【公報種別】特許法第17条の2の規定による補正の掲載

【公表番号】特表2009-528209(P2009-528209A)

【誤訳訂正書】

【発明の名称】独立懸架装置

【図2】

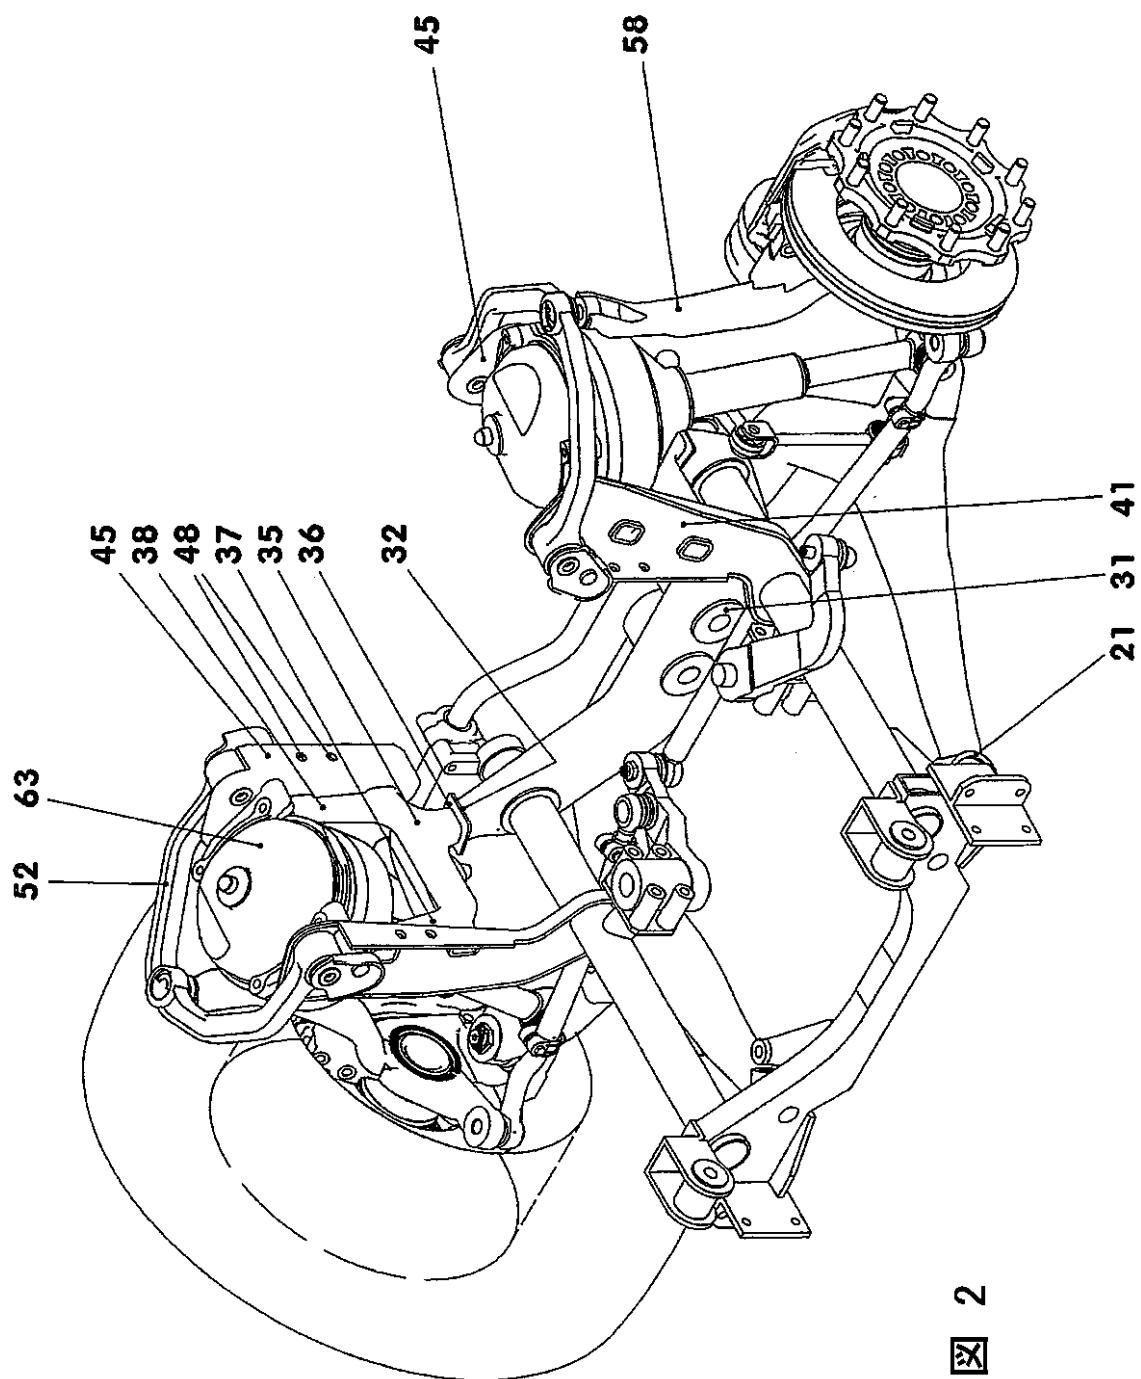
【誤訳訂正 1 4】

【訂正対象書類名】図面

【訂正対象項目名】図2

【訂正方法】変更
